Projekt: Kolk 17 / Räume für Theaterfiguren

Zusammenstellung der Leistungen
die nicht im LV- erfasst sind

Projekt: Kolk 17 / Theaterfigurenmuseum + Figurentheater, Lübeck

Gewerk Zimmererarbeiten

Bauteil A WC-Wände

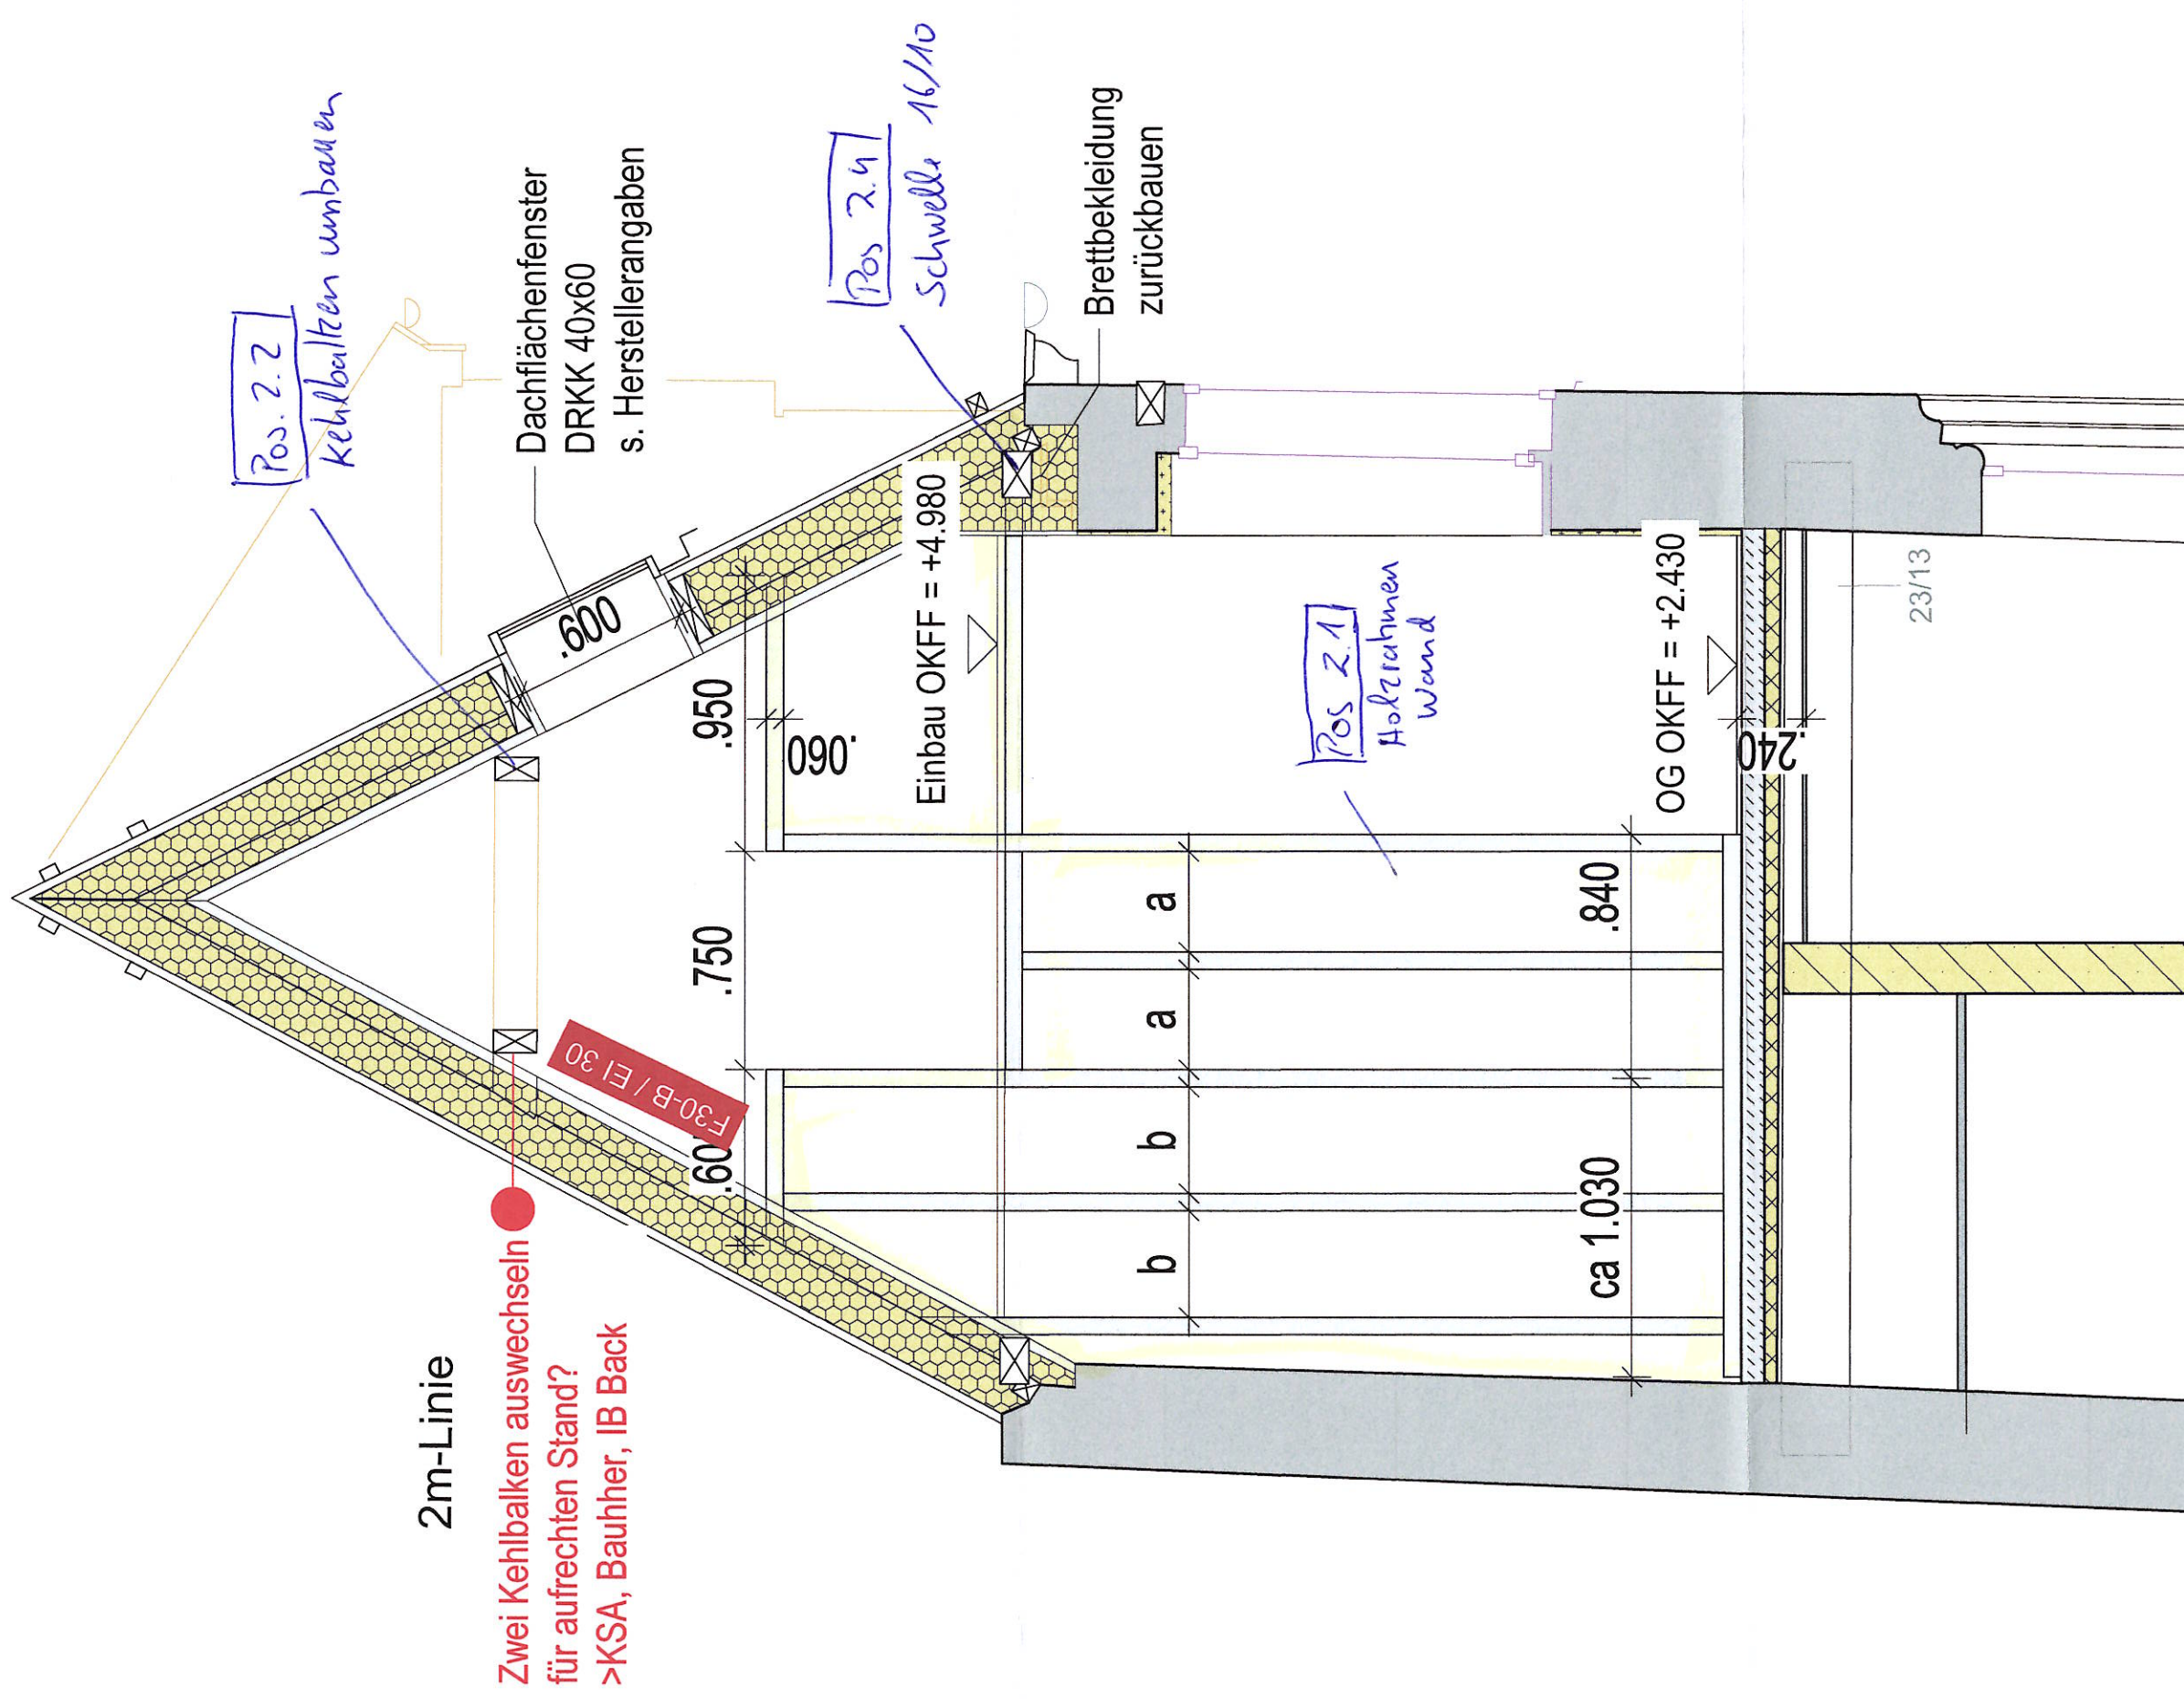
Zwei Kehlbalcken austauschen
 für aufrechten Stand?
 >KSA, Bauher, IB Back

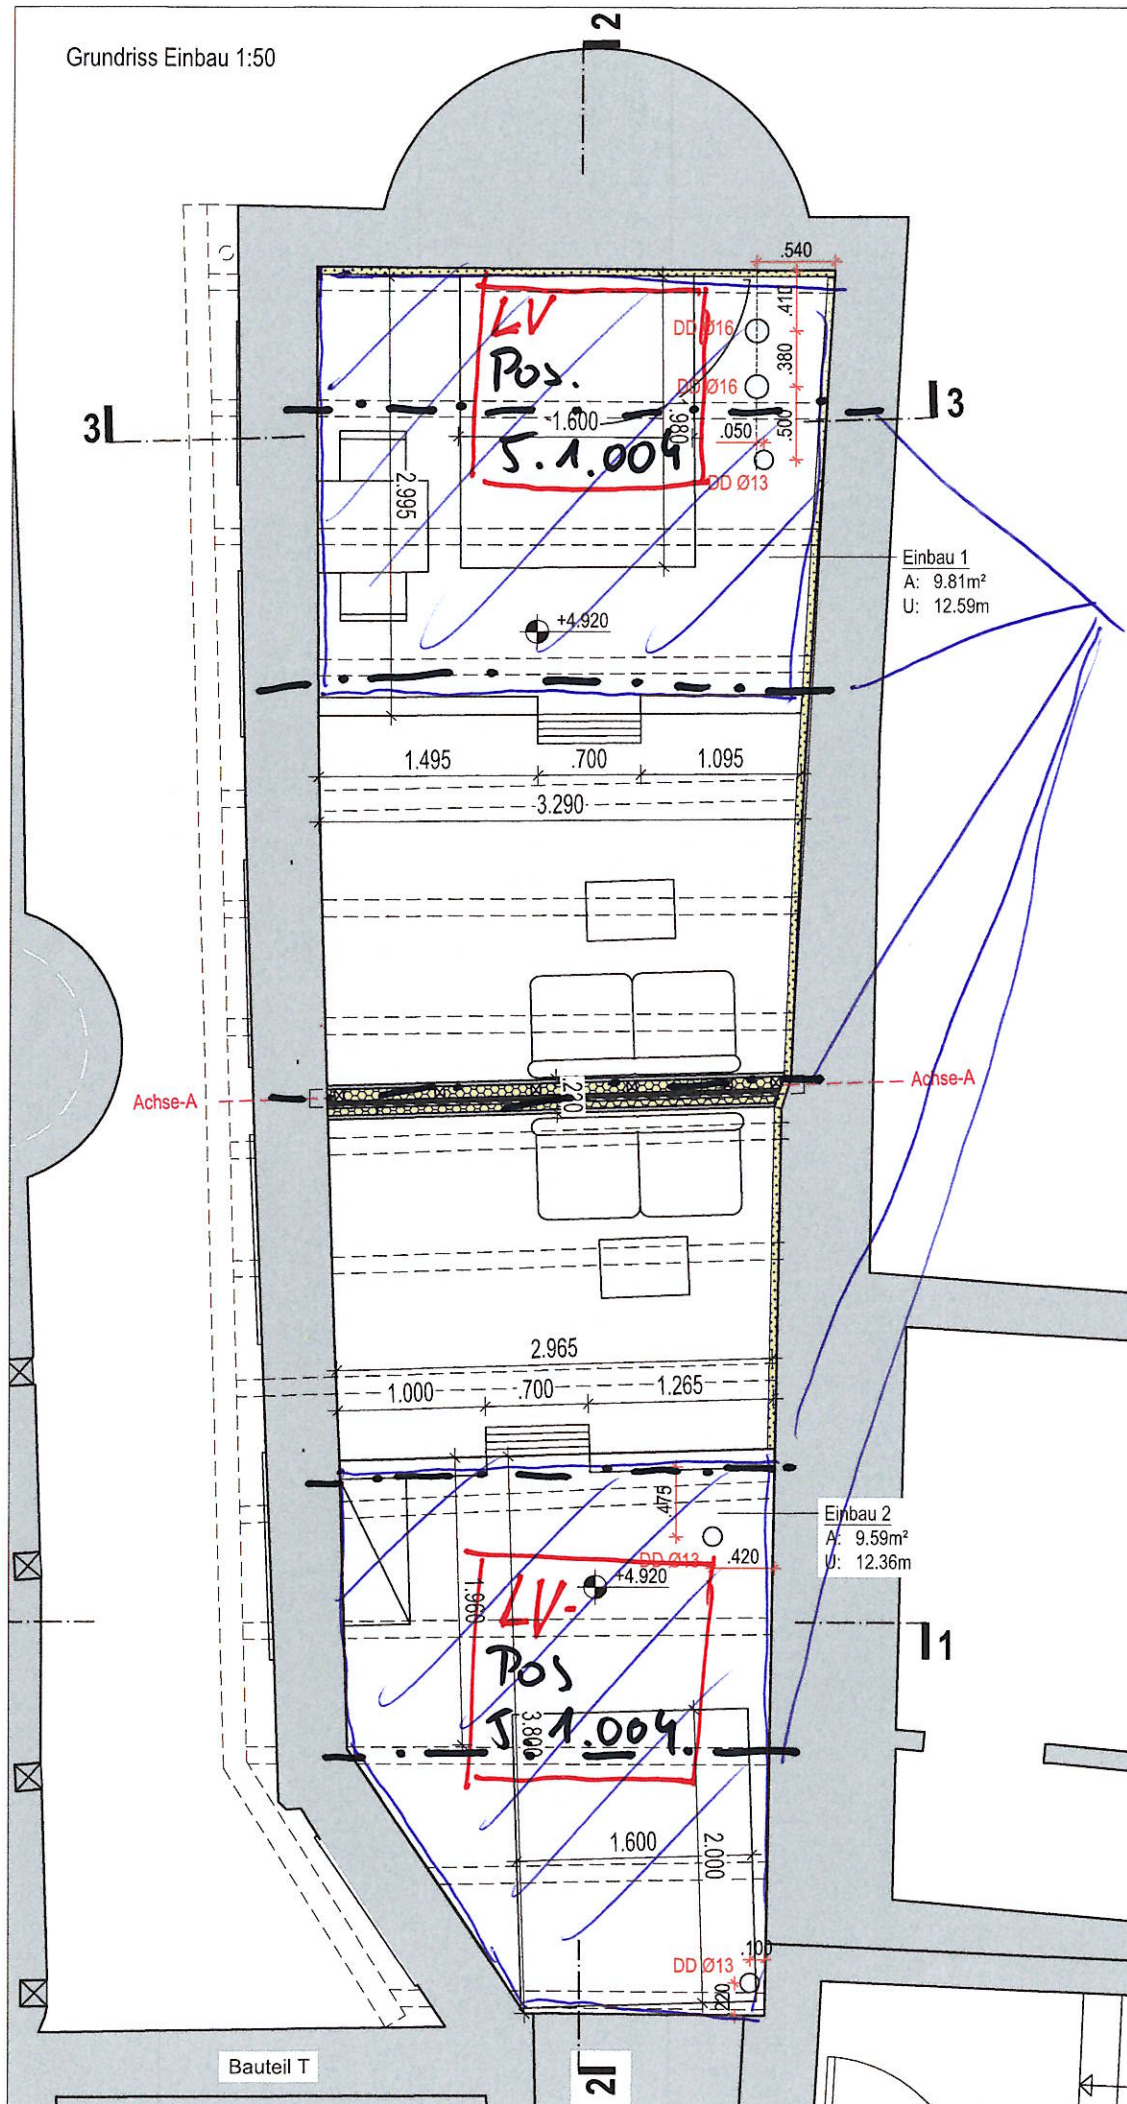
Verblendabfangung abgetreppt!
● Neu überdenken >KSA

Zwei Kehibalken auswechseln für aufrechter Stand >KSA, Bauteile IB Back

evtl. Futterholz erforderlich >KSA

SW-Leitung Aufputz >KSA, IB KMO

Neuer DB Träger >IB Back

Ausschluss PP an DB? >IB Back

Neuer DB oder Träger erforderlich? >IB Back

Angaben Sturz >IB Back

Deckenbalken für Vollholzwand verstärken? Vollholzwand direkt auf Balken? >IB Back

exakte Höhe unklar! >KSA

Zeichnung Grundriss	Planungsstand	A
Obergeschoss mit Abbruch gezeichnet	Maßstab 1:50	AUSFÜHRUNGSPLANUNG
Erstellungsdatum 15.07.2021	Plannummer K17-A-A-X-X-12	Index V1

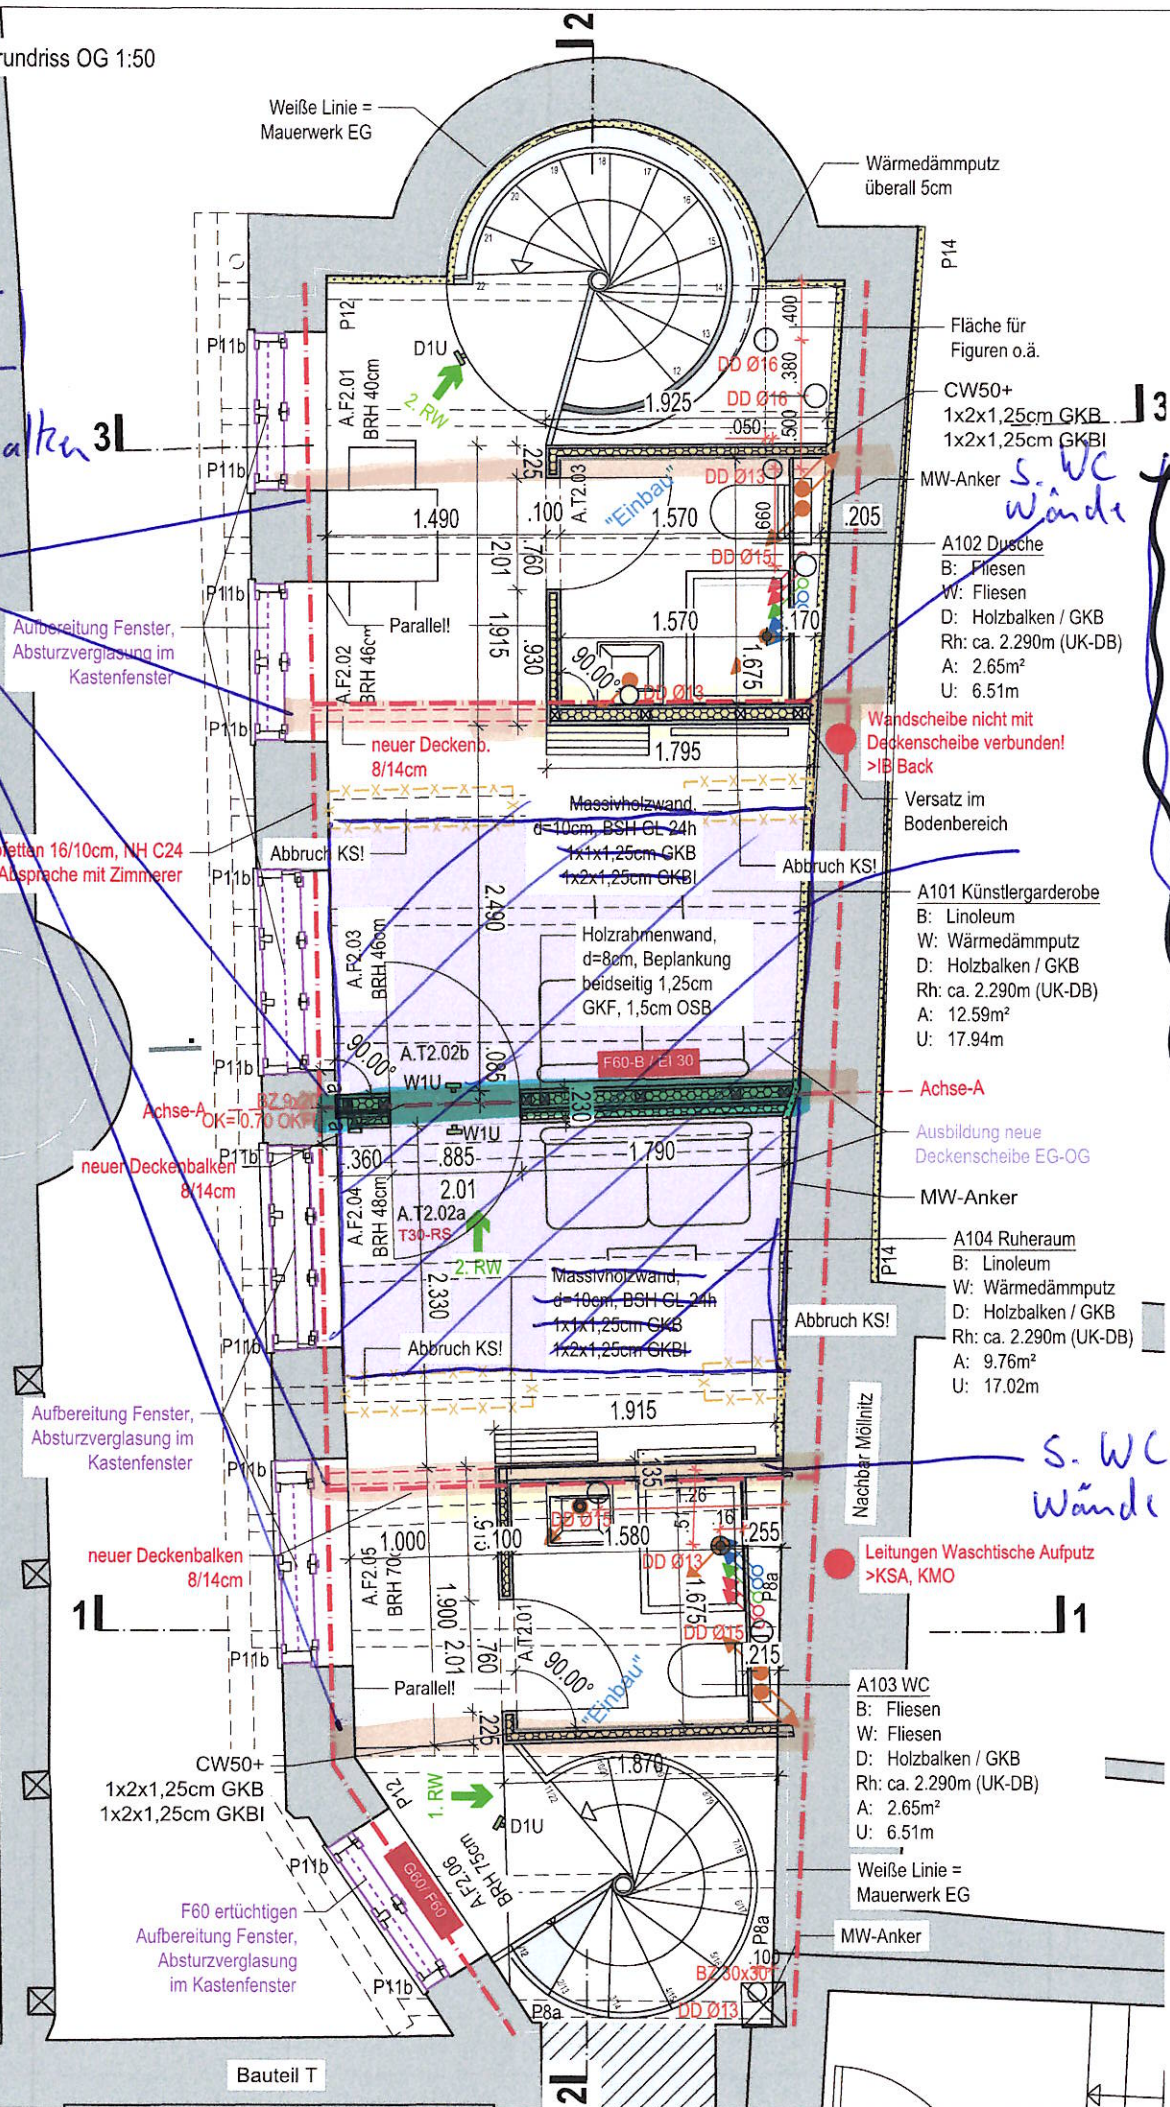
Höhe Zwischendecke abhängig von Haustechnik >IB KMO

reich unter Treppe nicht erfasst, nur Annahme! >Info
